承認	検図	照合	形式	
								図面名称	メータエルボ 13~25 上水 (LF)
					単位 mm	製図	写図		
3	リング	C5191	1		尺度 Free	中村			
2	メータナット	BC6	1		投影法 第三角法	96.12.17			
1	本体	△ BC6	1	Npb処理				コード	810020
部番	部 品 名 称	材 質	数 量	摘 要	前澤給装工業株式会社			図番	T4248-1Y

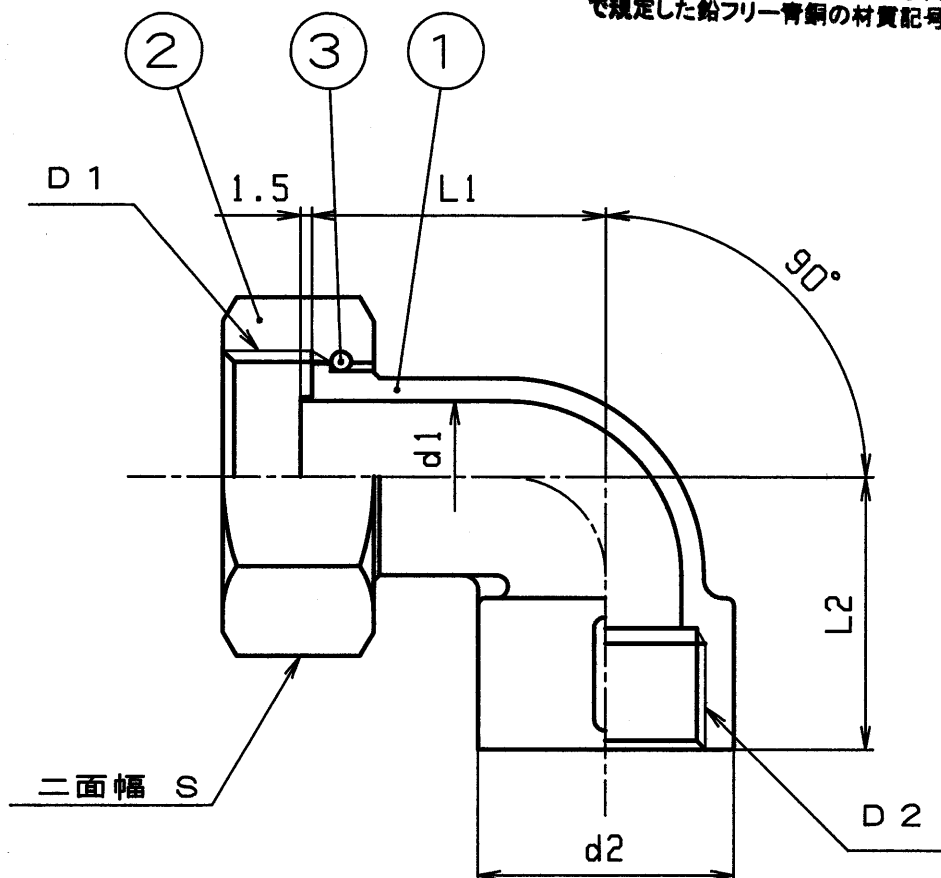
平成14年
厚生労働省令第138号鉛漆出禁解除
のためNpb処理を追加。

材質変更

変更前の材質	変更後の材質
CAC406 (BC6)	MLF002
CAC406C (BC6C)	MLF001C

上記材質のMLF002、MLF001Cは当社で規定した鉛フリー青銅の材質記号を示す。
